Modulo per la presentazione delle osservazioni per i piani/programmi/progetti sottoposti a procedimenti di valutazione ambientale di competenza statale

ID: Messa in produzione del Pozzo Pergola 1, realizzazione dell'Area Innesto 3 e posa delle condotte interrate di collegamento

Proponente: ENI S.p.A.

ID Codice procedura (ID_VIP/ID_MATTM): 9449

Figura 8-1 Interferenze tra l'opera in progetto con le aree di "Pericolosità Idraulica"

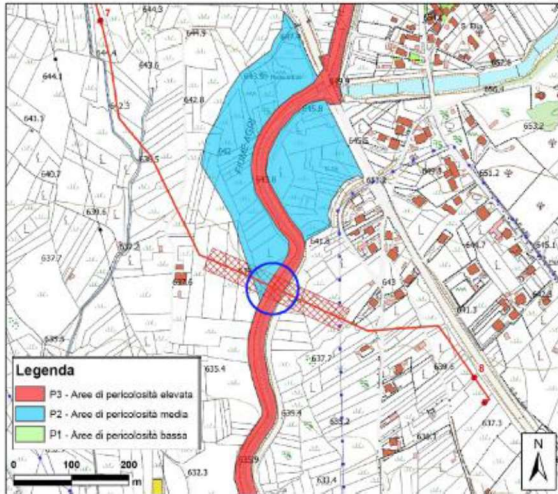
3. Lo studio idraulico in moto permanente non mostra come risultati la rappresentazione delle aree di pericolosità idraulica che andrebbero confrontate con quelle estratte dal PGRA (per la quale si riporta un immagine estratta dalla relazione in oggetto) in modo da verificare quale sia la situazione più cautelativa in riferimento all'interferenza con l'opera di progetto.

4. Considerando i numerosi limiti descritti alla sezione 6.1 della relazione nell'effettuare uno studio esaustivo delle erosioni di fondo alveo, si ritiene che la valutazione degli approfondimenti localizzati mediante formule empiriche debba essere accompagnata da uno studio preliminare dei fenomeni erosivi generalizzati mediante la valutazione morfo-evolutiva dell'alveo a livello altimetrico e planimetrico per valutare da un lato le dinamiche di erosione generale passata e futura e per effettuare considerazioni più esaustive sulla quota di posizionamento dell'opera che rappresenta un elemento di importante criticità nel caso in cui interagisca con il corso fluviale.

Fig. 15 - Carta delle frane nell'area di Marsico Nuovo con il tracciato dell'oleodotto Pergola 1.

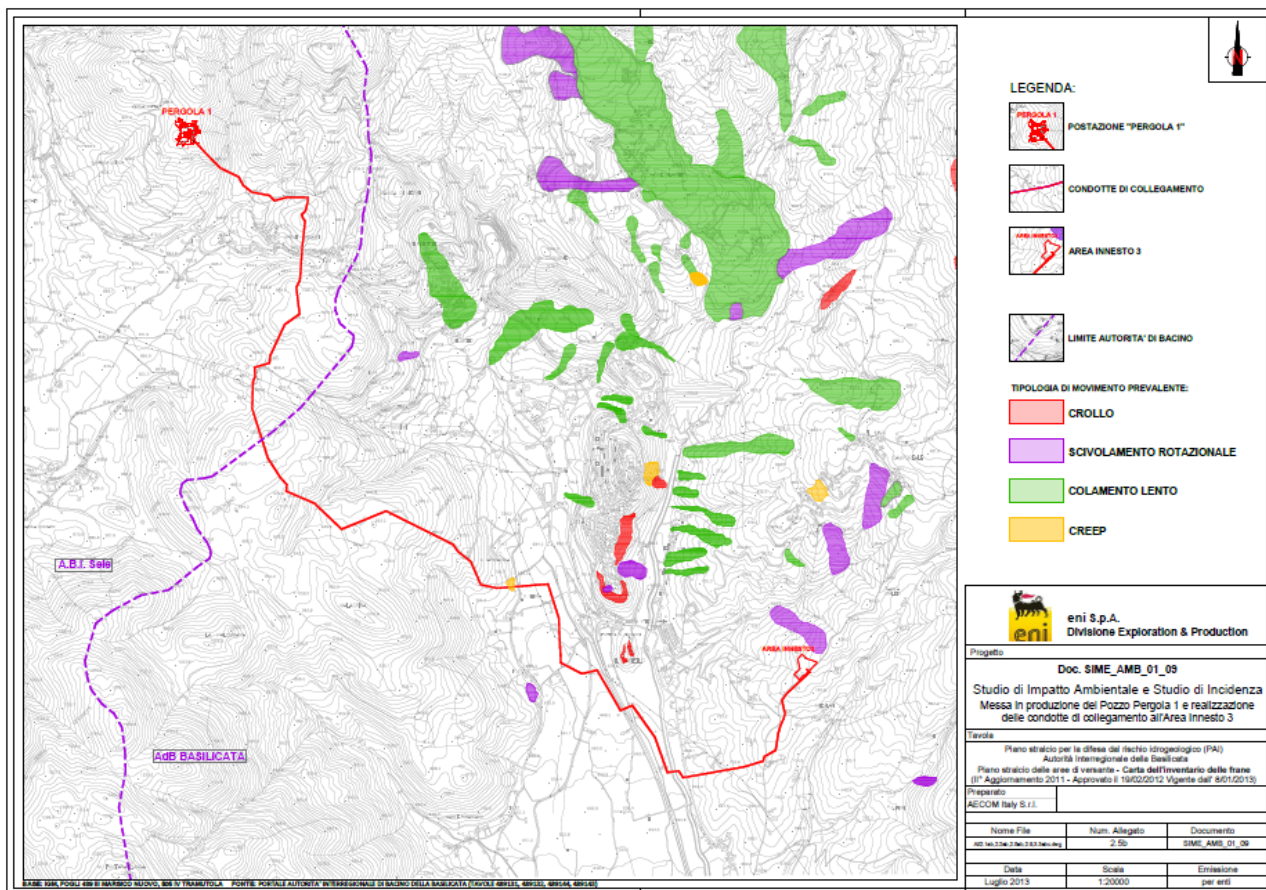
Il tracciato dell'oleodotto Pergola 1 attraversa per un breve tratto una zona a rischio di frana moderato (R1), caratterizzata da un colamento superficiale lento del terreno (*creep*). A circa 160 m a Nord-Est e a circa 220 m a Sud-Ovest del tracciato sono presenti, rispettivamente, una zona a rischio molto elevato (R4) caratterizzata da crollo e una zona a rischio medio (R2) caratterizzata da una frana a scivolamento traslazionale. A circa 50 m di distanza in direzione Nord-Est è presente una zona a rischio elevato (R3) caratterizzata da una frana a scivolamento rotazionale (Fig. 15).

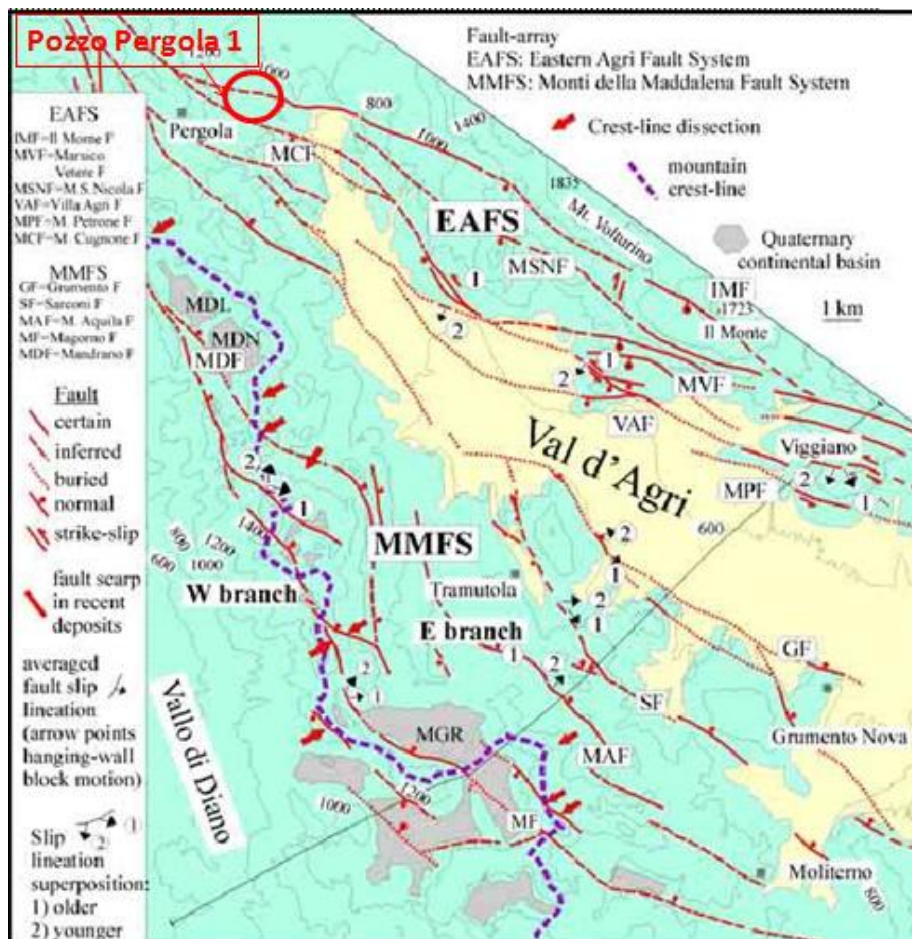
Il Pozzo Pergola 1 e il tracciato dell’oleodotto sono ubicati nell’area di convergenza dei due sistemi di faglia principali dell’Alta Val d’Agri (Figg. 18, 19): il sistema di faglia dei Monti della Maddalena (MMFS) e il sistema di faglia Agri orientale (EAFS). Dal confronto della carta morfostrutturale di Ferranti *et al.* (2007; Fig. 18) e della carta dell’ENI (Fig. 20) si evidenzia che **il tracciato dell’oleodotto Pergola 1 attraversa almeno 8 faglie. Il sistema di faglie MMFS dall’area di Pergola si estende per 25 km fino all’area di Grumento, e proprio a Nord di Pergola sembra unirsi al sistema di faglie EAFS. **Evidenze scientifiche indicano che sono le faglie del sistema MMFS intorno a Pergola ad essere attive e sismogenetiche, cioè generatrici di terremoti.****

Fig. 20 - La mappa geologica mostra le faglie attraversate dal tracciato dell'oleodotto Pergola 1.

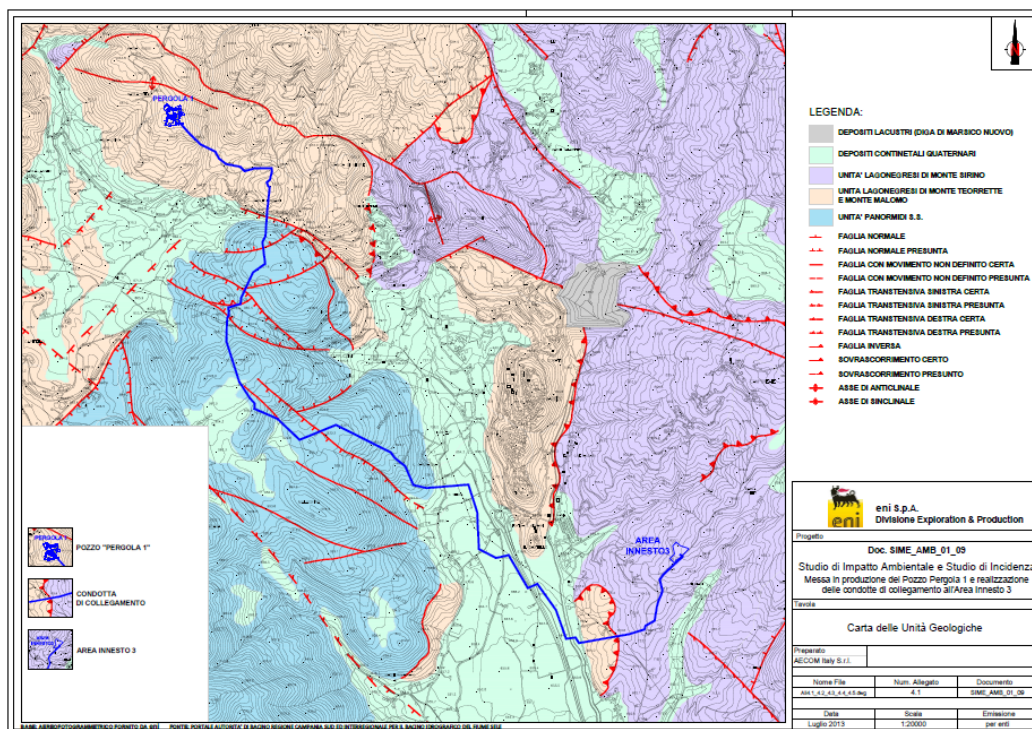
L’oleodotto dell’impianto Pergola 1 **attraversa almeno 8 faglie.**

Queste faglie sono caratterizzate da uno spostamento verticale/obliquo e hanno avuto attività recente, cioè hanno dislocato terreni che includono un paleosuolo datato a 21.000 anni fa (Giano *et al.*, 2000), e addirittura anche depositi più recenti (Moro *et al.*, 2007). Burrato e Valensise (2007) hanno inoltre documentato che **il terremoto della Val d'Agri del 1857 sarebbe stato generato dall'attivazione di due faglie, di cui una è proprio la Melandro-Pergola.**

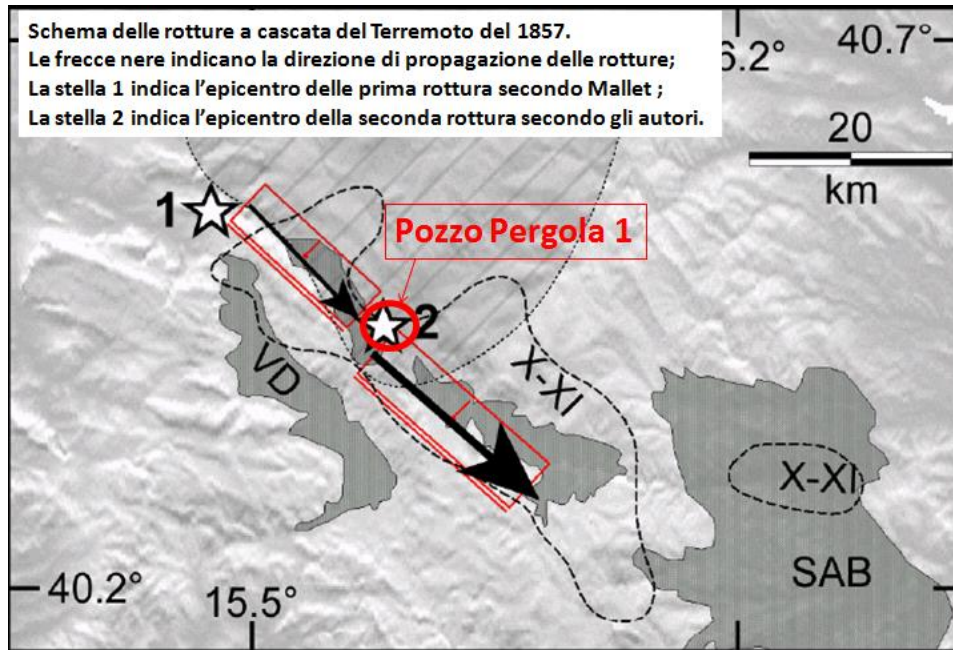
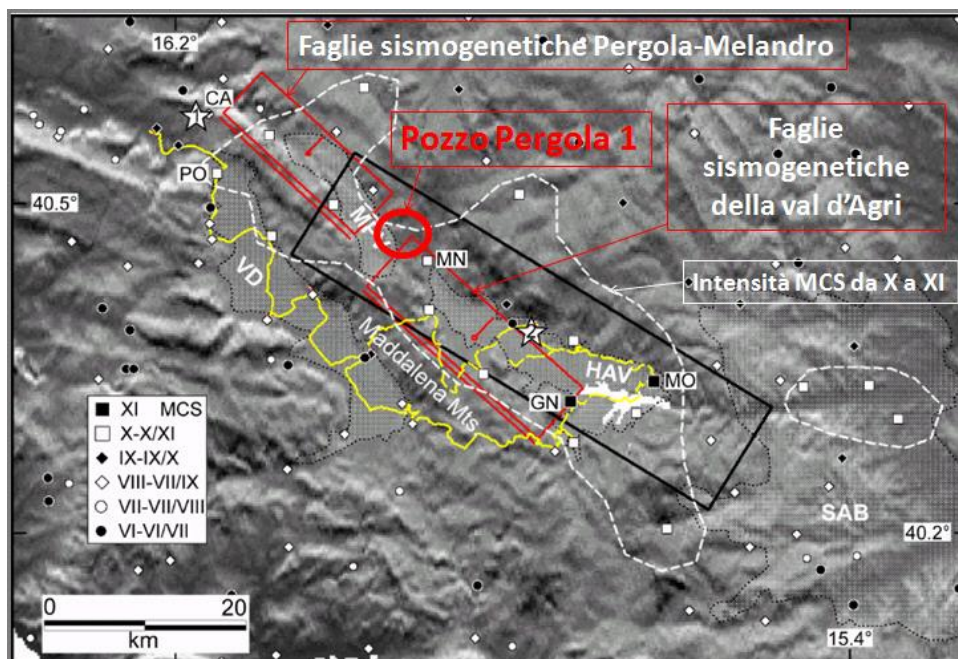
Va dunque evidenziato che **l'area del Pozzo Pergola 1 e dell'oleodotto, è interessata da forte sismicità.** Ricostruzioni del terremoto del 1857 sono state fatte, tra le altre, nell'Atlante del CNR-Progetto Finalizzato Geodinamica, 1985. I problemi geoambientali principali connessi alla ricerca e produzione di idrocarburi nel territorio della Valle del Melandro-Alta Val d'Agri sono essenzialmente connessi alle **deformazioni istantanee del suolo (ad esempio rotazioni di blocchi rocciosi di notevole spessore attorno ad assi suborizzontali e spostamenti verticali ed orizzontali relativi tra blocchi)** che, in caso di evento sismico significativo, interesserebbero le rocce del sottosuolo in cui sono ubicate le faglie sismogenetiche: le stesse che, in base alla bibliografia ufficiale, si trovano nel sottosuolo dell'area dell'impianto petrolifero Pergola 1. Gli studi effettuati dopo il sisma del 1980 hanno evidenziato che sulla superficie del suolo nell'area maggiormente disastrosa si sono verificate **rotture dei terreni con spostamento verticale delle parti** (Westaway e Jackson, 1987; Pantosti *et al.*, 1993), come nell'area del Pantano di S. Gregorio Magno, Piano delle Pecore, nell'area di Monte Marzano-Monte Ognà, **rotazioni di grandi blocchi** come nella valle del Fiume Ofanto, dove fu registrata la rotazione di tutta la diga sull'Ofanto di Conza della Campania solidalmente con il substrato roccioso e con abbassamento di circa 1 m di un lato della valle (Cotecchia, 1986). L'area interessata da tali deformazioni è ampia circa 16-18 km e comprende la larghezza dell'area epicentrale allungata secondo le faglie crostali che hanno originato il sisma. **La Valle del Melandro si trova all'interno della fascia ampia circa oltre 10 km rispetto alle faglie sismogenetiche che potrebbero originare un eventuale nuovo sisma in futuro di magnitudo simile a quello del 1857** (Figg. 21, 22, 23).
